Informe Consolidado de Solicitud de Aclaraciones, Rectificaciones y/o Ampliaciones Complementario a la Declaración de Impacto Ambiental del Proyecto "Extracción mecanizada en ribera sur río Maipo km 3.750 al km 4500 y km 5500 al km 6500 aguas abajo puente Maipo, comuna de Buin"

Nombre del Titular : Compañía Minera Santa Laura Limitada.
Nombre del Representante Legal : Juan Alfonso Miguel Cristi Scheggia
Dirección : Camino Lo Sierra 04316, comuna de San Bernardo

El presente Informe Consolidado de Solicitud de Aclaraciones, Rectificaciones o Ampliaciones a la Declaración de Impacto Ambiental del proyecto " Extracción mecanizada en ribera sur río Maipo km 3.750 al km 4500 y km 5500 al km 6500 aguas abajo puente Maipo, comuna de Buin", contiene las observaciones generadas en virtud de la revisión de la Adenda.

Figura 1: Delimitación AI Biota Acuática.

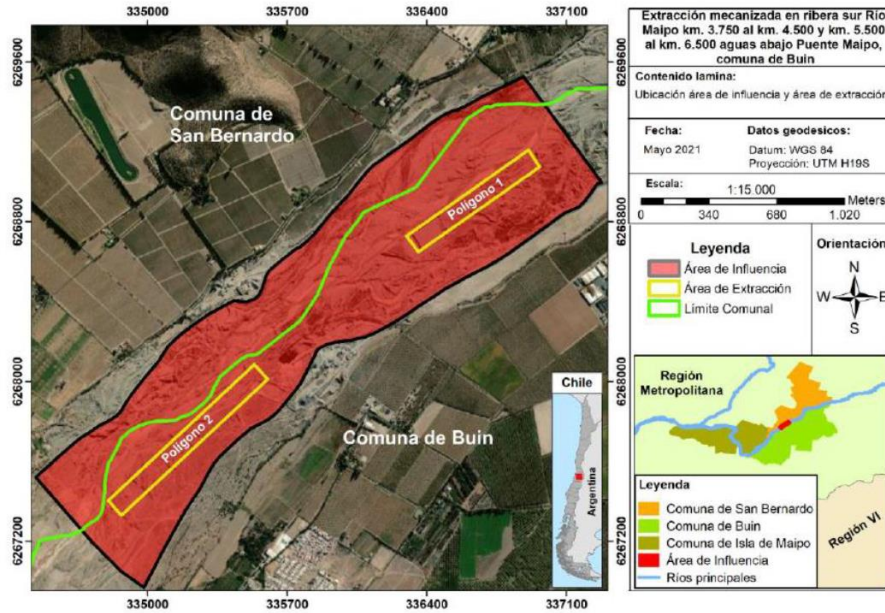
- e) En el numeral 2.4.1 del anexo 1.6.1 de la Adenda, el Titular menciona que para establecer el Área de Influencia de la componente Biota Acuática, *“se determinó arbitrariamente una zona buffer de 200 m aprox. desde los límites respectivos del Polígono 1 y 2 que conforman el AE” (véase Figura 1)*.

Al respecto se menciona que determinar arbitrariamente un buffer no es una metodología válida en el marco de la evaluación ambiental. Por lo tanto, se solicita al titular que aplicar y justificar una metodología avalada para este fin.
